**RIFACIMENTO INVASO SUL TORRENTE SESSERA IN SOSTITUZIONE
DELL'ESISTENTE PER IL SUPERAMENTO DELLE CRISI
IDRICHE RICORRENTI, IL MIGLIORAMENTO DELL'EFFICIENZA IDRICA
DEGLI INVASI ESISTENTI SUI TORRENTI RAVASANELLA ED OSTOLA,
LA VALORIZZAZIONE AMBIENTALE DEL COMPENSORIO**

INTEGRAZIONI VIA

FASCICOLO F 17
INTERFERENZE CON ALTRE OPERE

1. INTEGRAZIONI PROGETTUALI RICHIESTE DAL MINISTERO DELL'AMBIENTE E DELLA TUTELA DEL TERRITORIO E DEL MARE - DIREZIONE GENERALE PER LE VALUTAZIONI AMBIENTALI CON NOTA PROT. N. 24767 DEL 30/09/2011

INTERFERENZA
TRACCIATO CONDOTTA DN1600 E
TRACCIATO PEDEMONTANA PIEMONTESE
(km 24+684)

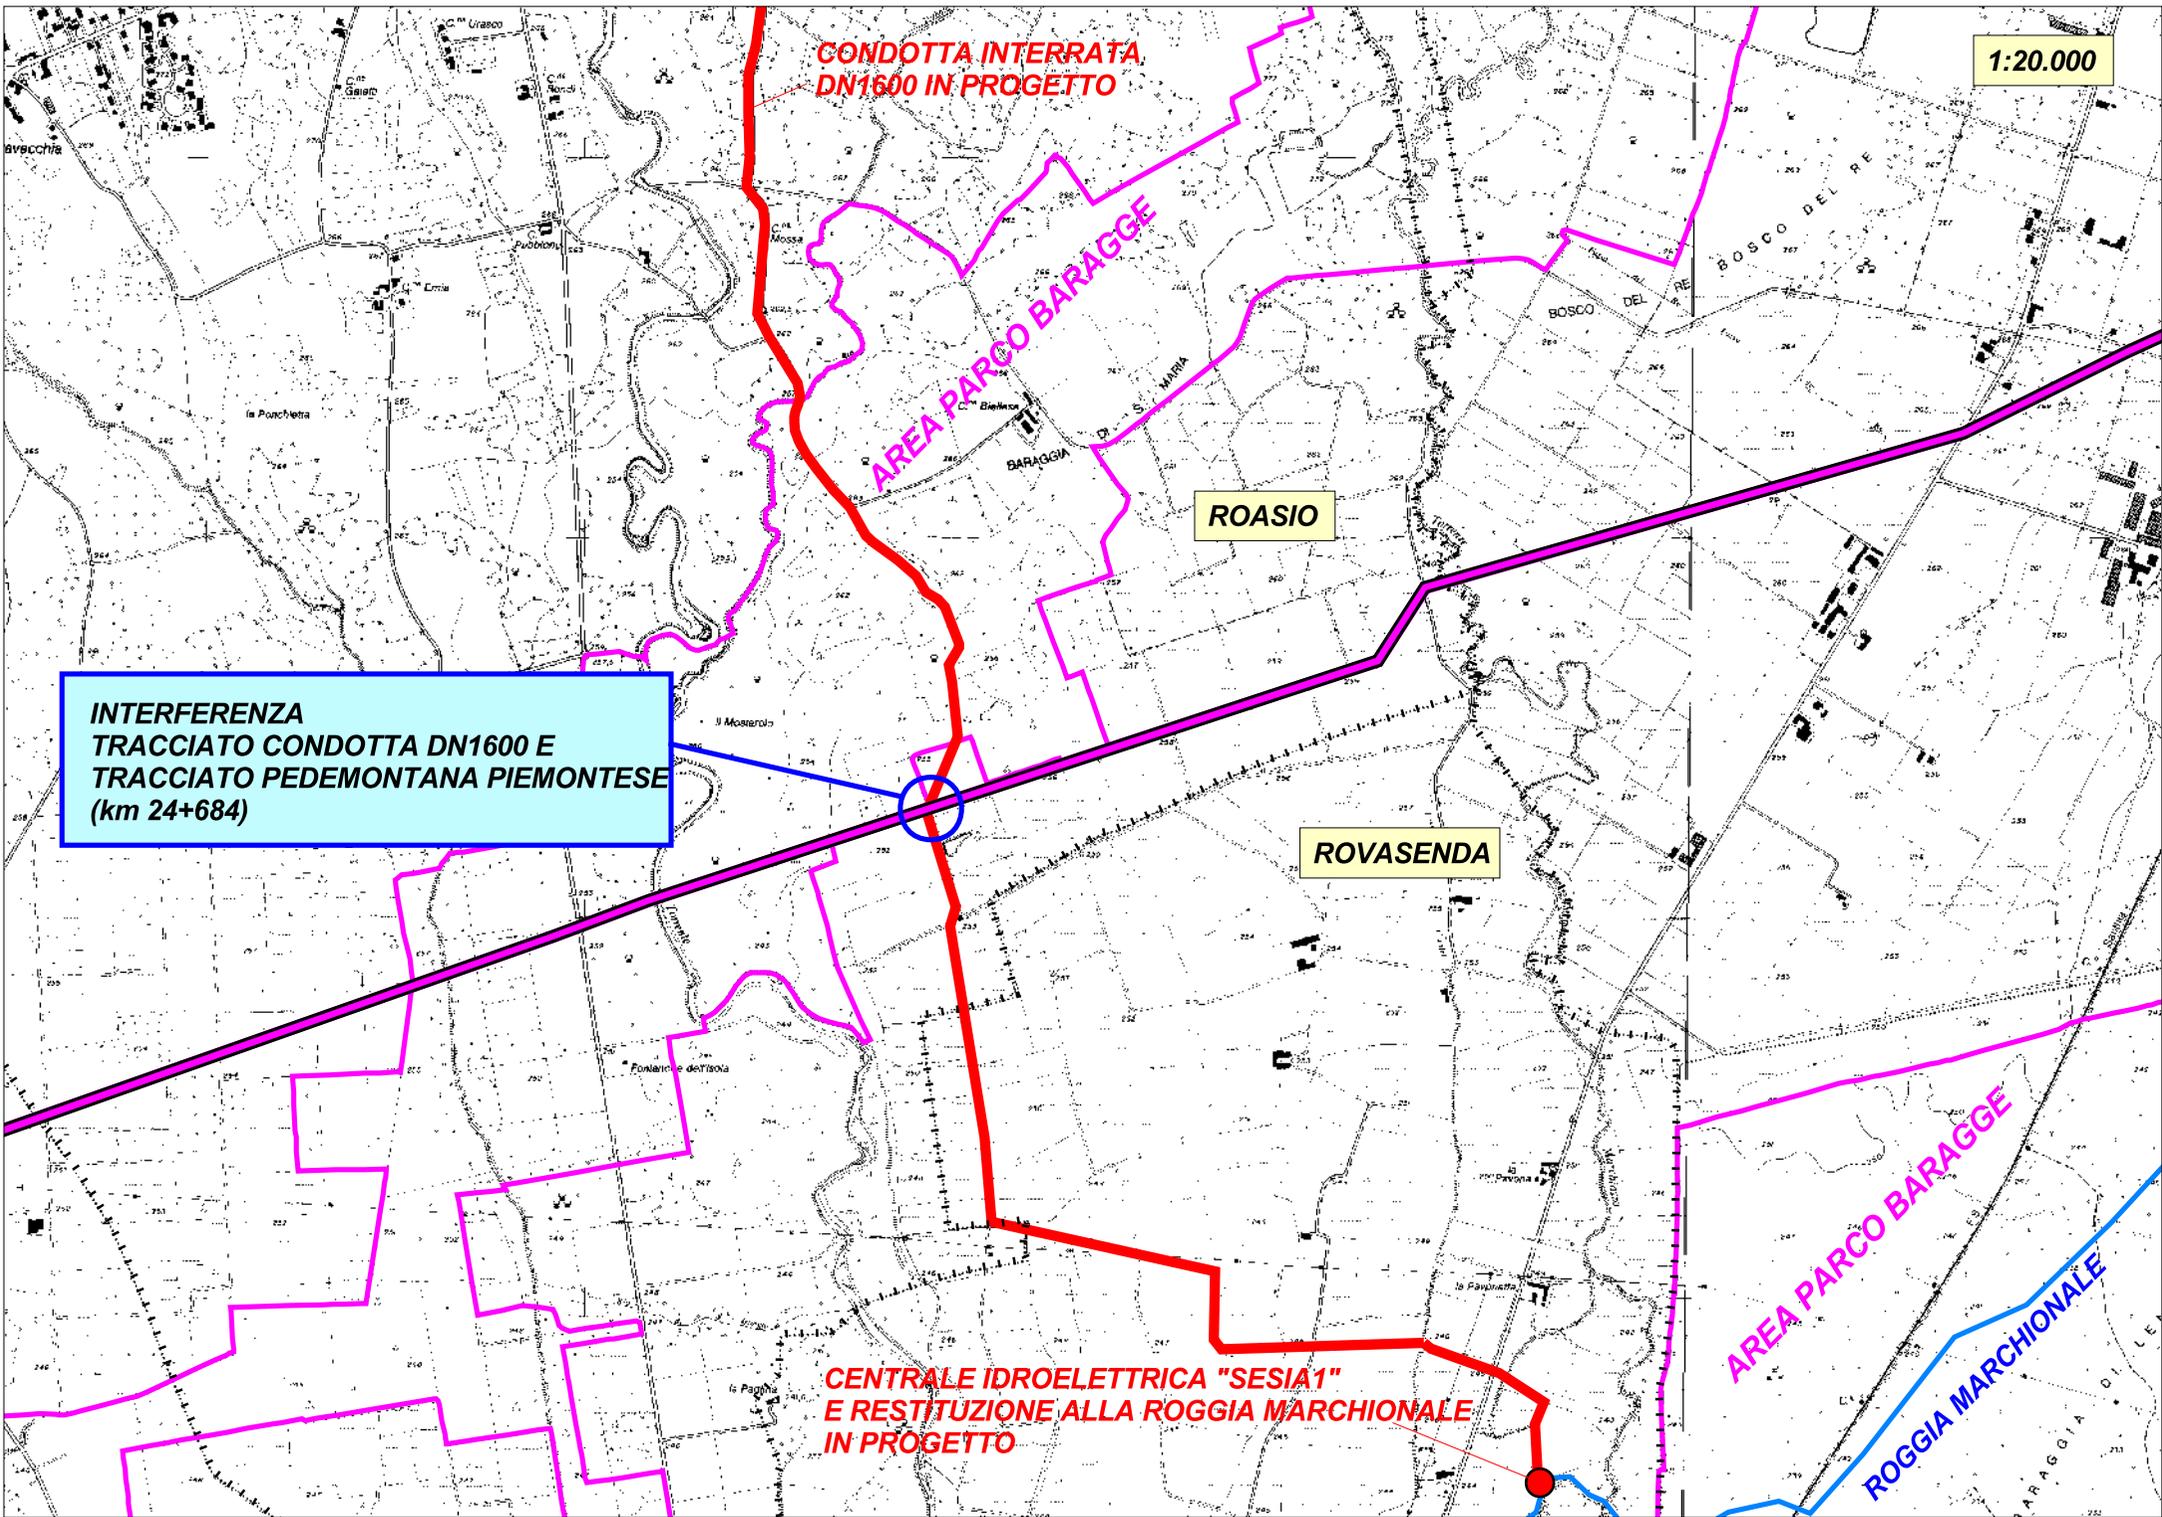
Effettuare una valutazione delle potenziali interferenze con opere in corso di realizzazione o autorizzazione verificandone l'esistenza presso i competenti uffici regionali e provinciali.

In merito alla pedemontana piemontese, il tracciato della condotta primaria interseca il tracciato viario in corrispondenza della progressiva 24 + 684 in Comune di Roasio, appena fuori dal limite dell'area parco.

La risoluzione tecnica dell'intersezione sarà sempre possibile e sarà funzionale ai cronoprogrammi esecutivi delle opere ed alla loro effettiva sovrapposizione e coincidenza temporale.

Nel caso di contemporanea realizzazione dei due progetti, previo confronto e accordo tra le Direzioni Lavori, saranno valutati e concordati opportuni accorgimenti tecnici in merito alle modalità esecutive delle due opere. Tale interferenza è di tipo geometrico non complanare essendo il piano di posa della condotta posto al disotto del piano viario. Verosimilmente, potrà essere prevista prima la posa della condotta e successivamente la realizzazione del pacchetto stradale.

Nel caso in cui la realizzazione della pedemontana piemontese si avvii e si concluda prima dell'eventuale avvio delle opere connesse al nuovo invaso, l'interferenza geometrica sarà risolta con realizzazione dell'attraversamento del tratto viario in modalità spingitubo, secondo le prescrizioni tecniche indicate nel disciplinare di concessione regolante l'attraversamento stesso conseguente a specifica domanda di autorizzazione presentata all'Ente competente (Regione/Provincia).

**INTERFERENZA
NUOVA AREA LAGO
OPERE DERIVAZIONE ZEGNA**

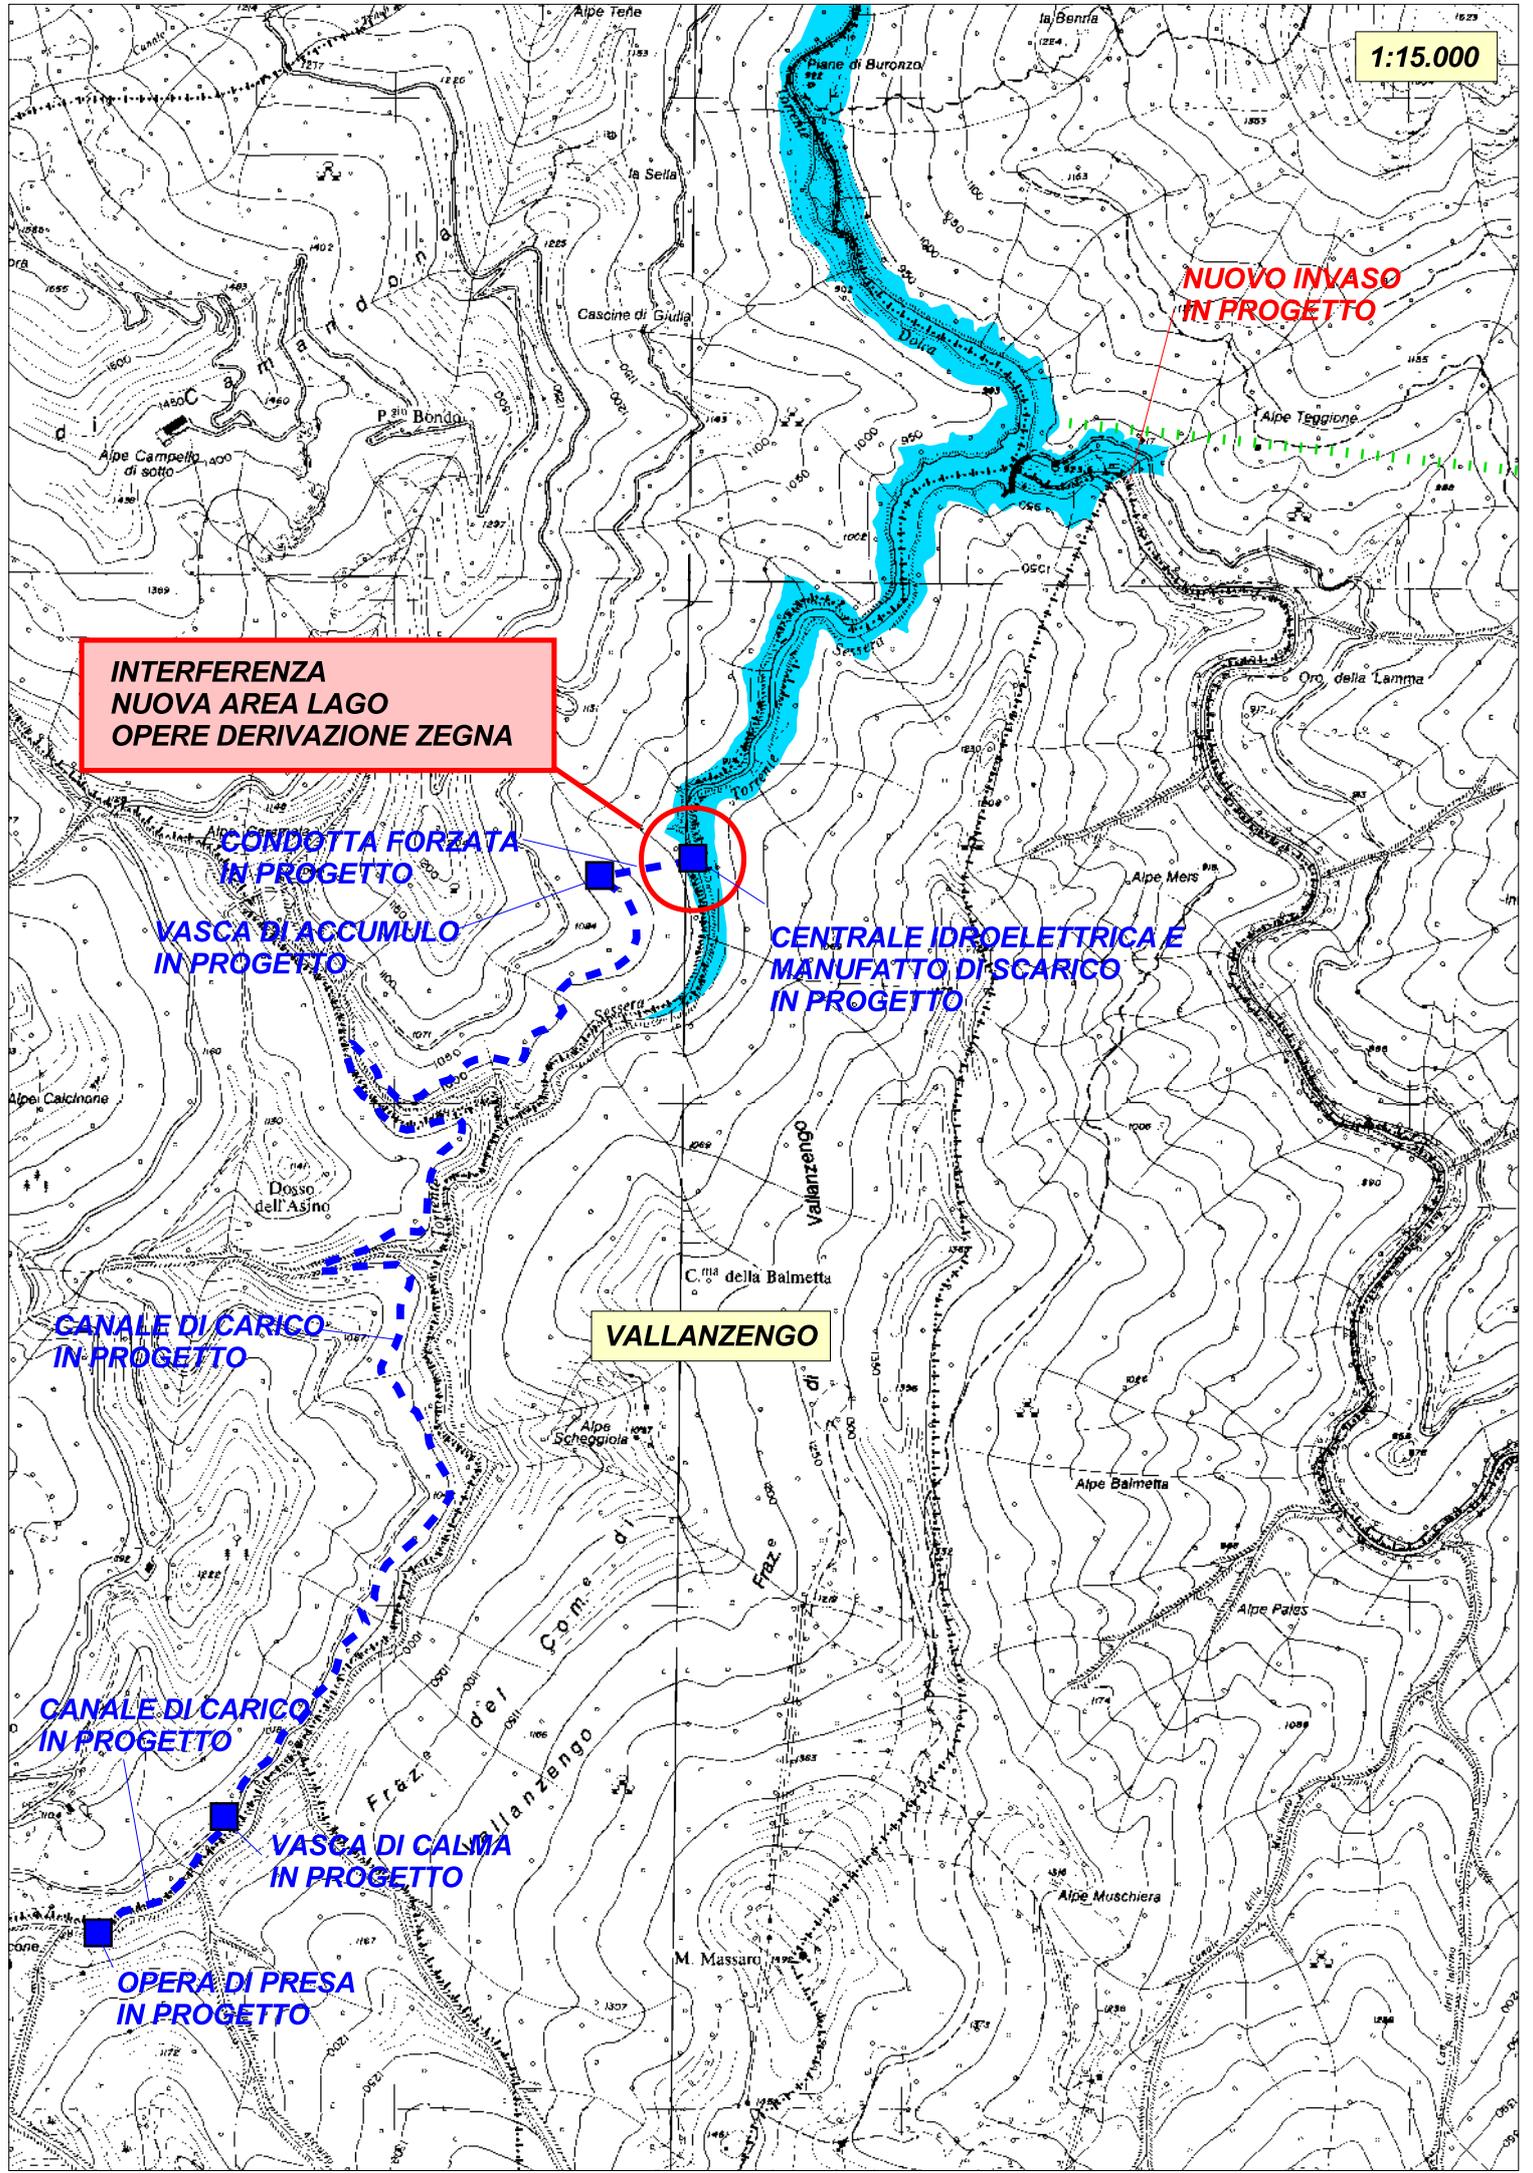
- *la mancata valutazione di potenziali interferenze con opere in corso di realizzazione o autorizzazione (es. "Centralina idroelettrica in Valsessera, sul torrente Sessera, nuova concessione di derivazione" presentato dal "Lanificio E. Zegna & F." SpA recentemente rinviata in alla fase di valutazione d'impatto ambientale e contestuale valutazione di incidenza).*

- *Si evidenzia che il progetto proposto si pone di fatto in concorrenza con il progetto della terza centralina idroelettrica Zegna, già sottoposto a fase di Verifica e avviato a fase di Valutazione. Nello specifico la quota di posizionamento prevista per la centralina risulta inferiore al livello massimo di invaso.*

In merito all'interferenza con le opere connesse ad una nuova derivazione idroelettrica sul Torrente Sessera presentata dal Lanificio E. Zegna, il cui progetto è stato depositato per l'avvio della fase di verifica di VIA il 26.11.2010, successivamente al deposito del presente progetto per l'avvio della fase di VIA ai sensi dell'art. 23 del D.Lgs. 152/2006 e s.m.i. (29.12.2009). Tale procedimento si è concluso con la necessità di sottoporre il progetto alla fase di Valutazione e contestuale Valutazione di Incidenza (Det. n. 558 del 07.03.2011).

Le opere in progetto connesse alla realizzazione della nuova centralina idroelettrica sono localizzate a monte del nuovo invaso con presa a circa 330 m a valle del ponte della località Piana del Ponte, quota 1036,64 m s.l.m., e restituzione circa 300 m a monte della confluenza del Rio d'Eury, alla quota di 941 m s.l.m. Il manufatto di restituzione risulta quindi sommerso dalle acque del lago conseguente al nuovo invaso, come è possibile constatare dalla planimetria di dettaglio riportata in precedenza, per 10 m (quota di massima regolazione diga 951 m s.l.m.).

In considerazione di quanto sopra e del fatto che la quota dell'invaso non può essere abbassata al di sotto della quota di 941 m s.l.m. in quanto il volume di accumulo della diga scenderebbe a circa 8.500.000, valore assolutamente insufficiente per gli usi prefissati, l'interferenza può essere risolta unicamente modificando il tracciato delle opere in progetto, ricollocando la centrale idroelettrica e lo scarico più a monte, ad una quota non interferente con il livello di massimo invaso (superiore alla quota di massimo invaso pari a 954,65 m s.l.m.).

ESTRATTO P.R.G.C. ROASIO – TAVOLA P2A

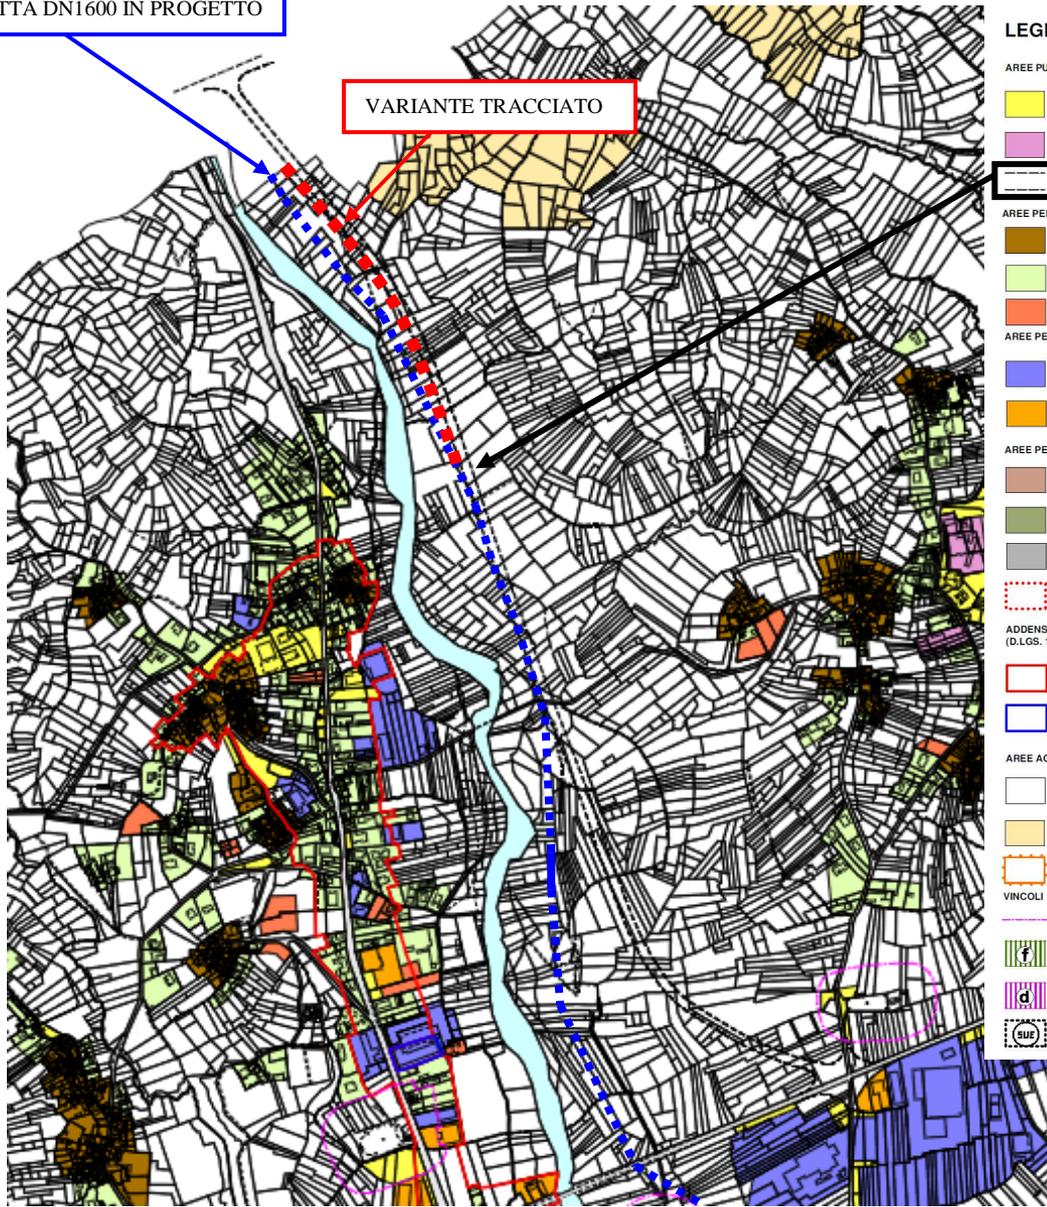
1. Il progetto proposto individua all'interno del territorio comunale sostanzialmente la posa di una tubazione in acciaio DN 1600 mm che partendo dal complesso di strutture della diga Ravasanella attraversa il territorio comunale, prima della frazione Castelletto Villa, poi del capoluogo, fiancheggiando il Torrente Rovasenda, per poi attraversare la Strada Regionale n. 142 e parallelamente alla via Cascina Biellese entrare in territorio di Rovasenda. Esaminando il tracciato della condotta si rileva che lo stesso è localizzato sulla sponda sinistra del Torrente Rovasenda parallelo all'abitato del capoluogo San Maurizio e risulta individuato sul sedime di una esistente viabilità creata a seguito della posa di alcuni anni or sono di una tubazione da parte del Consorzio. La presenza di tale accennata viabilità nonché valutazioni di carattere logistico hanno portato l'amministrazione Comunale a valutare tale sito per la localizzazione di una strada di circonvallazione che permettesse dalla Strada Regionale 142 di raggiungere la Strada Provinciale 64 (direzione Valsessera/Valsesia) allontanando così il traffico pesante dal centro del paese, particolarmente penalizzato nei collegamenti tra Valsesia/Valsessera e Biellese/Vercellese. Questa viabilità, a conferma della concreta utilità e fondatezza della nuova opera, è stata inserita nel Progetto Definitivo della variante generale sostanziale del P.R.G.I. vigente adottato con deliberazione Consiglio Comunale n.9 del 21.4.2009. Il Comune di Roasio richiede pertanto che venga valutata la possibilità di rimodulare il tracciato della condotta in progetto, facendo coincidere lo stesso (per quanto possibile) con il tracciato di massima individuato per il passaggio della futura strada di circonvallazione. Si propone di valutare, congiuntamente con tutti gli enti interessati, la definizione del passaggio della condotta in considerazione di quanto sopra, sulla base delle indicazioni che potranno emergere a seguito dell'acquisizione di uno studio di fattibilità o di un progetto di massima che sarà acquisito appositamente in tempi successivi. In conseguenza della presente osservazione si chiede di predisporre gli atti di esproprio delle aree interessate dal passaggio della condotta considerando le superfici, compatibili con le dimensioni della nuova viabilità, che verranno delineate da uno studio specifico. Si richiede inoltre che l'area interessata dal passaggio della tubazione venga poi successivamente inghiaziata, e mantenuta in efficienza ed utilizzo, al fine di permettere più agevole utilizzo da parte dei proprietari dei terreni posti nelle aree attraversate dalla tubazione.

Si ritiene possibile il posizionamento del tracciato della condotta in progetto in corrispondenza del tracciato di massima della futura strada di circonvallazione, così come riportato nell'immagine successiva.
